Název a číslo stavby: **Tramvaj Plotní - soubor staveb - etapa 2-4**

Věc: **Vyjádření k předložené ZBV č. 3/46.3 – SO 130.30.01-01/2 – Protihluková stěna, clona Dornych**

## Změnový list

Název a evidenční číslo Stavby: <b>Tramvaj Plotní - soubor staveb - etapa 2-4</b> Název stavebního objektu/provozního souboru (SO/PS): <b>Protihluková stěna, clona Dornych</b>	Číslo SO/PS / / číslo Změny SO/PS: <b>SO 130.30.01-01/2</b>	Číslo ZBV: <b>3/46.3</b>
--	---	-----------------------------

### Výztuž konzoly a kotvení sloupku

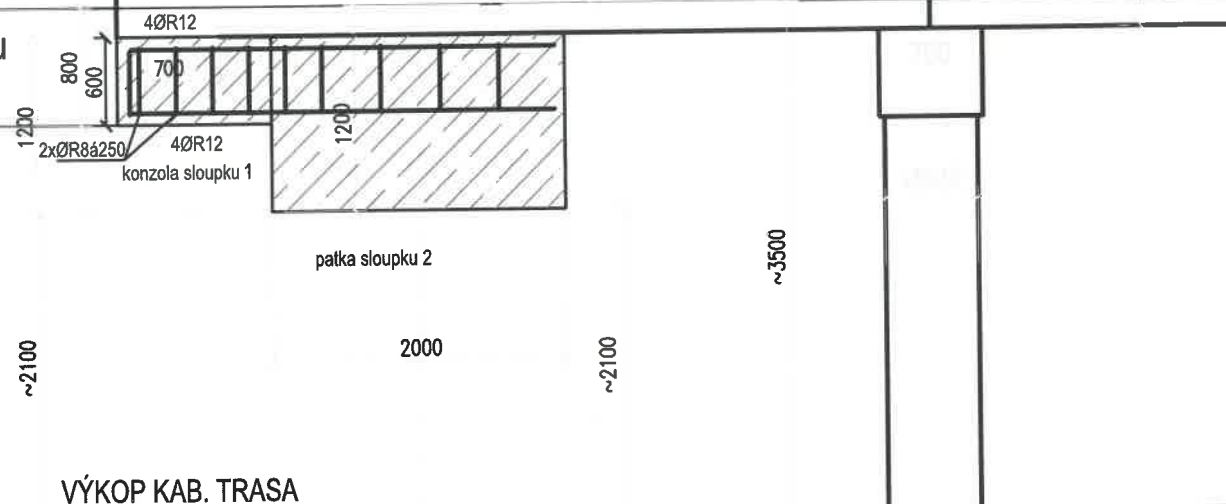
1 P14-350x350  
výztuhy P10 konzola z patky 01  
4 x HVU + HIS-N 80 220  
+8.8M12

ČÍSLO SOUPRAVY:
1	03/2019	Prodloužení PhS	
REVIZE Č.	DATUM	ZMĚNA

VÝKRES POHLEDU NOVÉHO VS. SKUTEČNÉHO STAVU

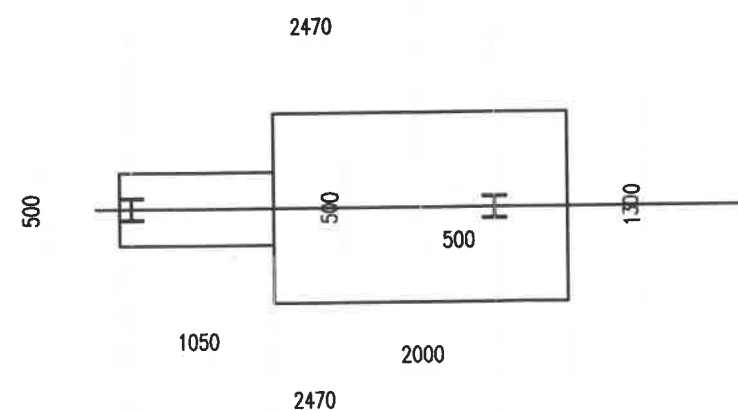
NOVĚ PATKA  
ná vaznost na stávající domekhloubka základu  
domeku?

REVIZE Č.	DATUM	ZMĚNA	ČÍSLO SOUPRAVY:
1	03/2019	Prodloužení PhS
